改善箇所説明図

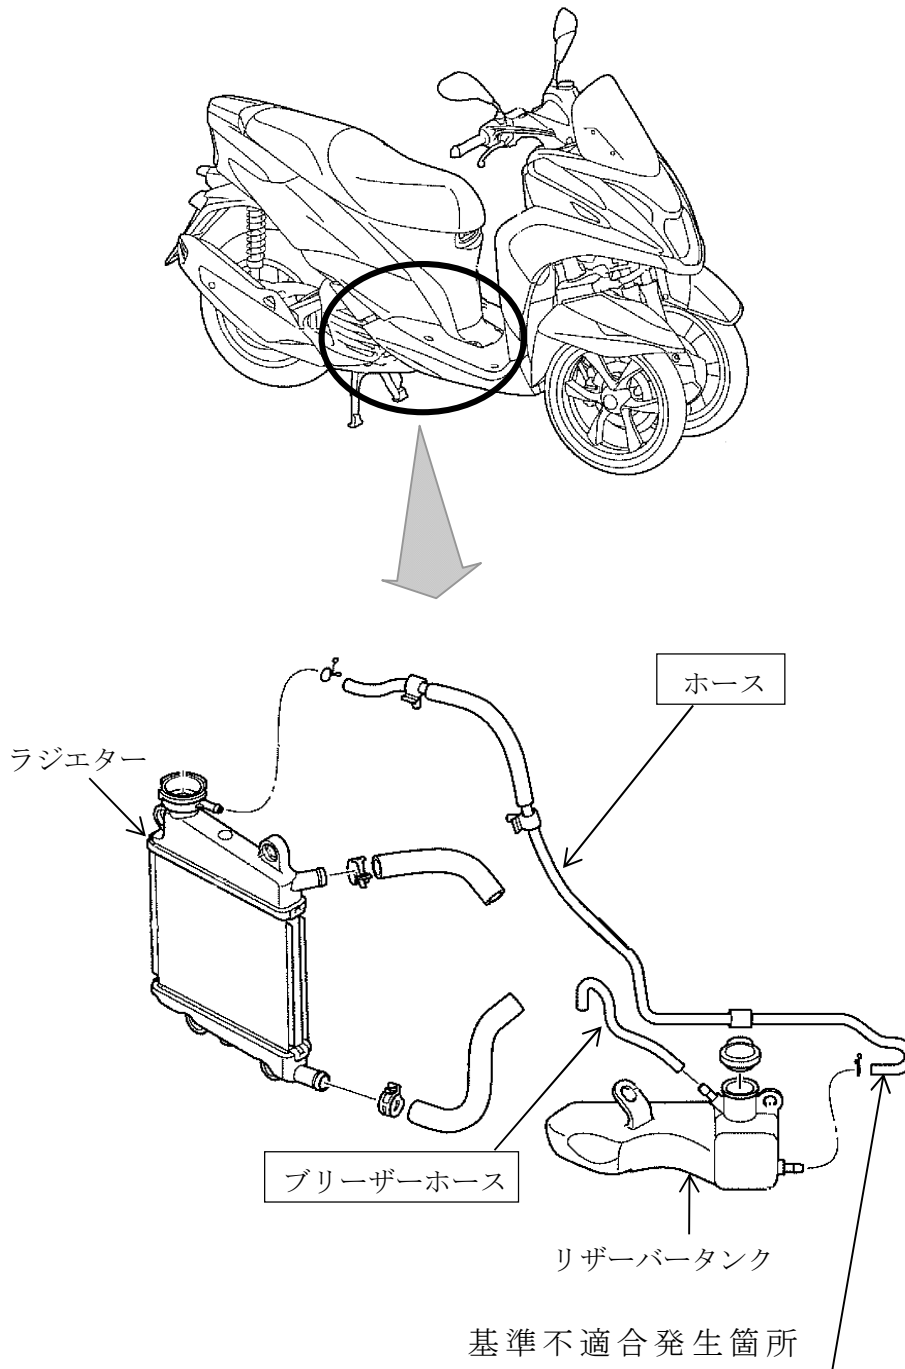
ラジエーターとリザーバータンクを繋ぐホース及びリザーバータンクのブリーザーホースの材料の配合量が不適切なため、当該ホースの耐久性が不足しているものがある。そのため、当該ホースが早期に劣化して亀裂が生じ、最悪の場合、亀裂部から冷却水が漏れるおそれがある。

改善の内容：全車両、ラジエーターとリザーバータンクを繋ぐホース及びリザーバータンクのブリーザーホースを対策品に交換する。

識別：車両左側のサイドスタンド取り付け部付近に白ペイントを塗布する。
